**Direction de l'évaluation environnementale des
projets terrestres**

**Questions et commentaires
pour le projet de parc éolien du Mont-Rothery
par Développement EDF EN Canada inc.**

Dossier 3211-12-196

Le 7 mai 2013

ANNEXE 1 GRIVE DE BICKENELL - AIRE DE RÉPARTITION

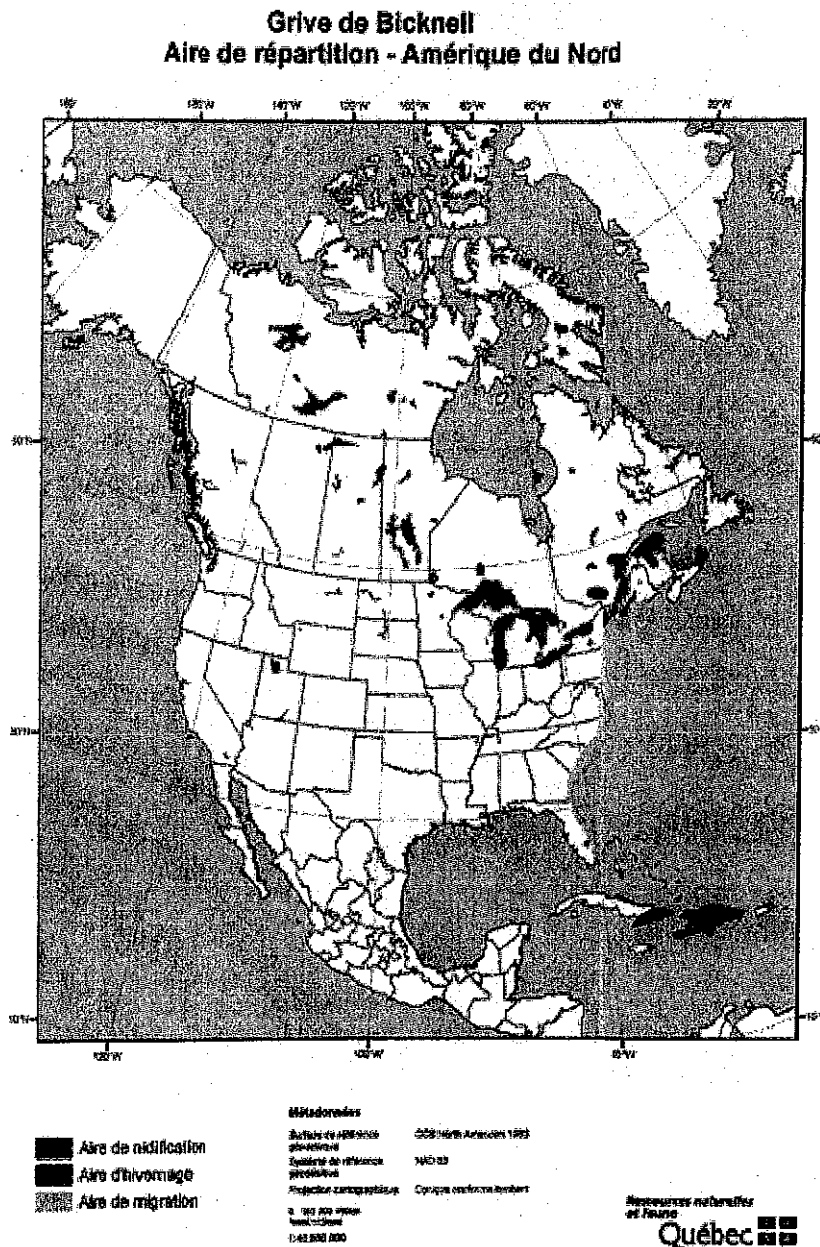
- la Gaspésie, plus particulièrement la Haute-Gaspésie, présente les plus fortes densités observées de grives de Bicknell au Québec (voir annexe 1). En effet, dans le secteur des Mines Madeleine de la réserve faunique des Chic-Chocs, des densités de l'ordre de 0,32 à 0,74 grive/ha ont été répertoriées. Ailleurs en Gaspésie, à titre de comparaison, des densités de 0,11 grive/ha sont rapportées au Parc national de la Gaspésie. Cette dernière valeur est comparable aux taux observés au mont Gosford en Estrie (0,16 à 0,50 grive/ha) ou au Massif du Sud dans la Chaudière-Appalaches (0,15 à 0,21 grive/ha) (Yves Aubry, Service canadien de la faune, communication personnelle avec le MRNF, juillet 2011);
